OGGETTO **Presentazione osservazione.**

Progetto: Nuovo parco eolico denominato "Energia Monte Petralta" della potenza nominale complessiva di 30 MW e relative opere connesse, tra cui un nuovo elettrodotto aereo AT 132 kV, di lunghezza superiore ai 10 km, da realizzare nei comuni di Sestino (AR), Badia Tedalda (AR), Carpegna (PU), Borgo Pace (PU) e Mercatello sul Metauro (PU).

Procedura: Valutazione Impatto Ambientale (PNIEC-PNRR)

Codice Procedura: 10772

Fig. 1

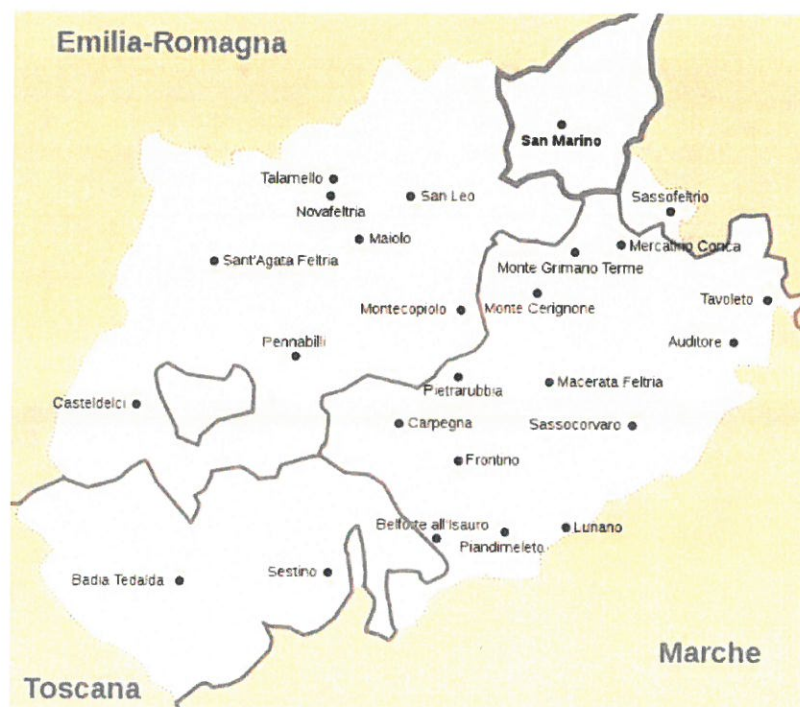
- a) Il Montefeltro è una regione storica che si estende nelle Marche (nella zona settentrionale della provincia di Pesaro e Urbino), in Emilia-Romagna (nella zona occidentale della provincia di Rimini), nella Repubblica di San Marino e in Toscana (nella zona orientale della provincia di Arezzo, comprendente gli attuali comuni di Sestino e Badia Tedalda, v. fig. 1);
